④	.	Revision	00	Item	EPT42X2AP			
③	.	Drawn	JH KIM	Title	AV2			
②	.	Design	JS PARK	Dwg	.			
①	.	Check	..	No. Sheet	1 of 1	Date	2004.10.04	
①	최초작성	Approve	HBKIM	E-RAE ELECTRONICS INDUSTRY CO.,LTD

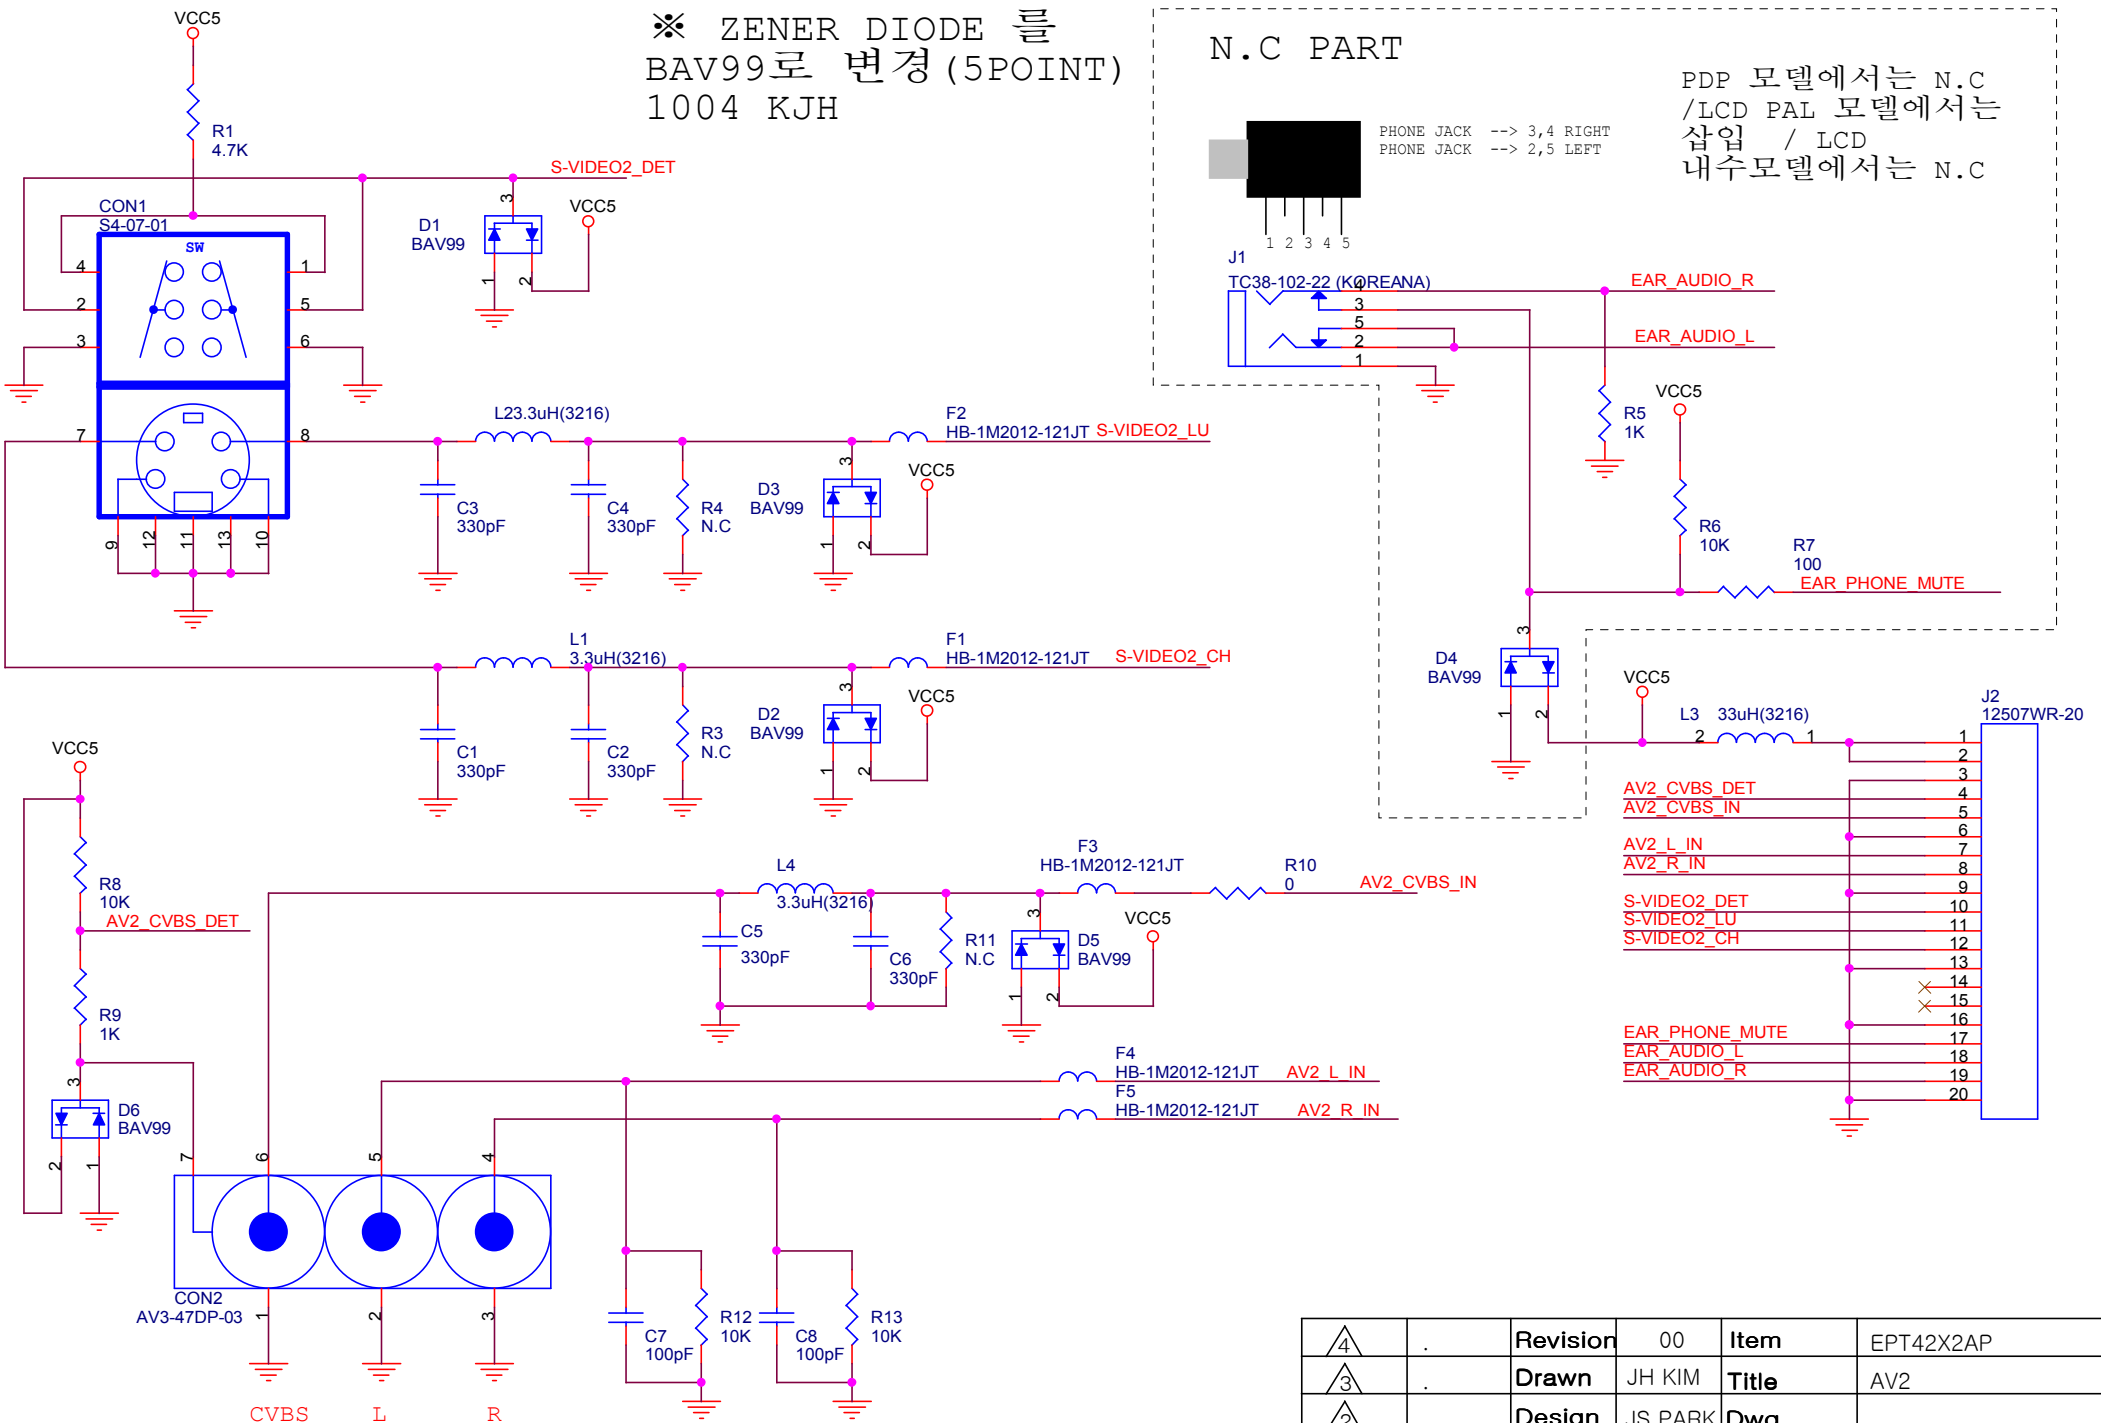
※ ZENER DIODE 를
BAV99로 변경 (5POINT)
1004 KJH

PDP 모델에서는 N.C
/LCD PAL 모델에서는
삽입 / LCD
내수모델에서는 N.C
